**RAPORT Z KONSULTACJI SPOŁECZNYCH**

**projektu „Budowy drogi łączącej ul. Stella-Sawickiego  
z planowanym Małopolskim Centrum Nauki przy al. Bora-Komorowskiego”**

**Zarząd Dróg Miasta Krakowa**

**Kraków, 4 maja 2020 roku**

Rys. schemat przebiegu projektowanego układu drogowego łączącego ul. Stella-Sawickiego z planowanym Małopolskim Centrum Nauki

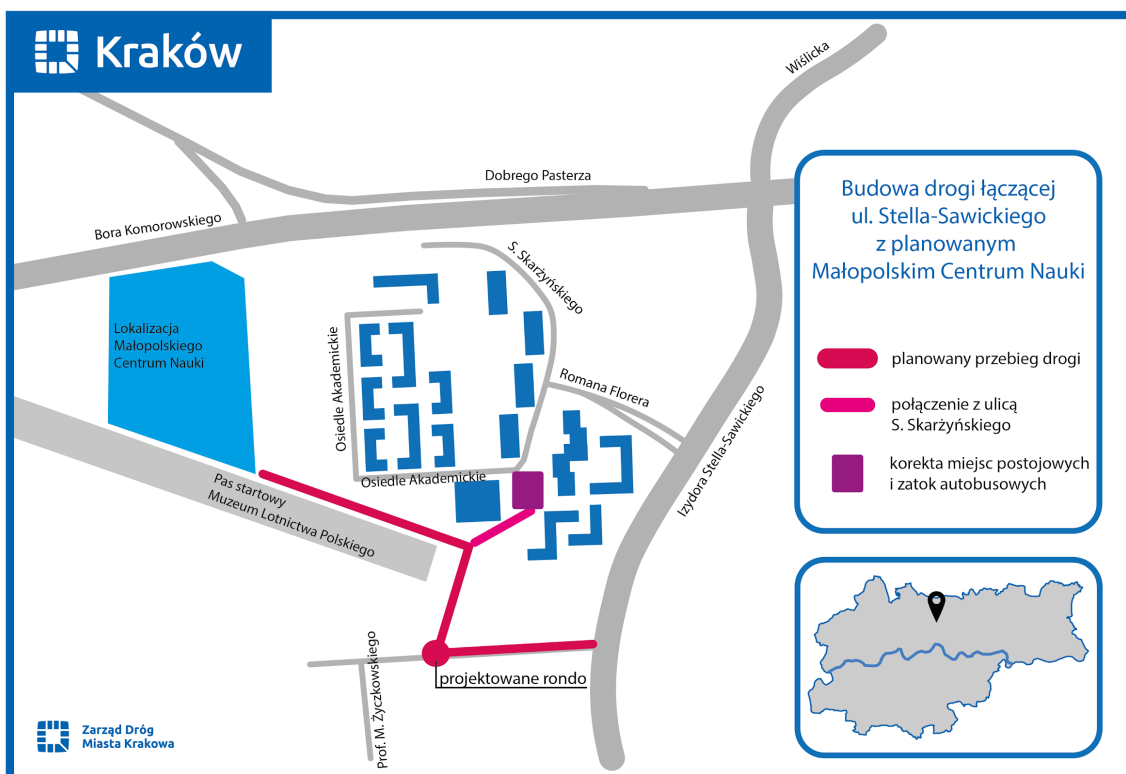
W przypadku 16 opinii zwrócono uwagę, że kwestia miejsc postojowych nie odnosi się do sedna tematu, którym dla wypowiadających się jest sposób podłączenia nowego obiektu do drogi dojazdowej. Wypowiadający się preferują przyłączenie obiektu od strony al. Bora-Komorowskiego. W wielu wypowiedziach zwracano uwagę, że na obszarze drogi do planowanego obiektu Małopolskiego Centrum Nauki Cogiteon znajduje się osiedle mieszkaniowe (Osiedle Akademickie), którego mieszkańcy nie chcą, aby przewidywany ruch do nowego obiektu utrudniał funkcjonowanie jego rezydentom.

W przypadku 12 opinii wnioskowane jest bezpośrednio, by droga została poprowadzona od strony al. Bora-Komorowskiego.

Z czego w 20 przypadkach pojawił się wniosek o podłączenie drogi od strony al. Bora-Komorowskiego, w związku z widocznymi w terenie zjazdami w kierunku pasa startowego. Prośba o ponowne rozważanie możliwości wybudowania łącznika z wykorzystaniem istniejącego pasa włączenie od estakady przy centrum handlowym Serenada.

W odniesieniu do opisu sytuacji obrazującego powody, dla których droga została wyznaczona do zaprojektowania od strony ul. Stella-Sawickiego zostało przedstawionych szereg opinii wyrażonych przez ankietowanych, oscylujących wokół poniżej wyszczególnionych zagadnień. Wskazywano na potrzebę:

- zachowania zielonej otuliny pasa startowego,
- zachowanie jak największego obszaru zieleni, nawet kosztem przepustowości dla samochodów oraz ograniczenie szkód wynikających z tzw. betonowania kolejnego obszaru zieleni,
- w razie konieczności podłączenia drogowego, poprowadzenia drogi w tunelu jako przedłużenie ul. Życzkowskiego,
- budowy dodatkowego wjazdu i wyjazdu od al. Bora-Komorowskiego,
- zbudowanie parkingu podziemnego w sąsiedztwie planowanego Małopolskiego Centrum Nauki w związku z przewidywanym szerokim promowaniem Centrum dla odwiedzających nie tylko z Krakowa, ale i całego województwa,

- poprowadzenia drogi od strony ul. Stella-Sawickiego wyłącznie w miejsce aktualne drogi technologicznej (tzw. droga z płyt),
- odstąpienia od prowadzenia drogi od strony ul. Stella-Sawickiego,
- wskazane byłoby połączenie skrzyżowania z planowanym skrzyżowaniem ulic Stella-Sawickiego i Orlińskiego. Umożliwienie dzięki temu bezpiecznych lewoskrętów zarówno od strony ul. Życzkowskiego, jak i Orlińskiego lub stworzenie tam ronda obsługującego obie te drogi,
- wskazano, że bardzo dobrym i korzystnym dla bardzo wielu osób jest uruchomienie komunikacji miejskiej w tym miejscu. Linia na trasie przez Rondo Ofiar Katynia - Nowy przystanek MCN/Osiedle Akademickie.

Przed przystąpieniem do projektowania połączenia drogowego, które ma służyć obsłudze komunikacyjnej planowanego Małopolskiego Centrum Nauki dokonano analizy istniejącego układu drogowego. W wyniku tej oceny uznano, że MCN może być połączone z drogami publicznymi jedynie od strony ul. Izydora Stella-Sawickiego. W wielu pojawiających się głosach sugerowano, by połączenie nowego układu drogowego nastąpiło od strony al. Generała Tadeusza Bora-Komorowskiego. Takie rozwiązanie zostało odrzucone z poniżej wymienionych powodów.

1. Z uwagi na bezpieczeństwo uczestników ruchu drogowego, nie ma możliwości poprowadzenia nowej drogi po śladzie istniejącej drogi technologicznej. Wyjazd awaryjny z Muzeum Lotnictwa Polskiego został przeznaczony tylko do wyjazdu ciężkich transportów pod nadzorem specjalistycznych firm transportowych. Nigdy nie był projektowany jako regularny wyjazd innych pojazdów, gdyż nie zostały zapewnione wszystkie parametry bezpieczeństwa przy stałym, a nie okazjonalnym korzystaniu z niego. Wyjazd techniczny znajduje się na końcu zjazdu z estakady, gdzie pojazdy osiągają już dużą prędkość i posiadają własny pas włączania. Pas ten kończy się w zasadzie na skrzyżowaniu z ul. Dobrego Pasterza.

2. W celu wykonania wyjazdu z Małopolskiego Centrum Nauki na al. Bora-Komorowskiego należy nie tylko zbudować nową drogę, ale znacznie przebudować al. Bora-Komorowskiego w tym wykonać drugi pas włączania, a ten istniejący wydłużyć o taką samą długość jaką ma obecnie, co w zasadzie jest jednoznaczne z budową czwartego pasa ruchu aż do przystanku autobusowego.

3. W ocenie Zarządu Dróg Miasta Krakowa oraz Wydziału Miejskiego Inżyniera Ruchu nie ma żadnej formalnej, zgodnej z przepisami, zasadami bezpieczeństwa ruchu drogowego i zasadami przygotowania inwestycji, możliwości wykonania drogi obsługującej MCN od al. Bora-Komorowskiego. Niezależnie od większych nakładów finansowych (w stosunku do połączenia od strony ul. Stella-Sawickiego) wykonanie wyjazdu w formie jak opisanej wyżej przyniesie próby zmiany pasa ruchu i wykonywanie manewru zawracania na skrzyżowaniu z ul. Dobrego Pasterza, co jest niebezpieczne przy prędkościach dziś dopuszczonych i osiągniętych na al. Bora-Komorowskiego. Reszta pojazdów będzie wykonywać manewr zawracania na skrzyżowaniu z ul. Wiślicką, która to relacja obecnie nie jest dopuszczona,

a pas do skrzyżowania w lewo, który byłby wykorzystywany do tego celu operuje na granicy przepustowości. Sytuacja ruchowa zostanie więc drastycznie pogorszona.

4. Rozważano również podłączenie nowego układu drogowego do al. Bora-Komorowskiego w innym miejscu niż wyjazd technologiczny. Alternatywą jest wykonanie podłączenia w formie czwartego wlotu na skrzyżowaniu z ul. Dobrego Pasterza. To rozwiązanie wiąże się z jeszcze większym zakresem inwestycyjnym i znacznymi nakładami finansowymi. Taka obsługa wymagała by wykonania korekt zarówno geometrii skrzyżowania, powiązania wysokościowego, jak i obsługi komunikacji zbiorowej.
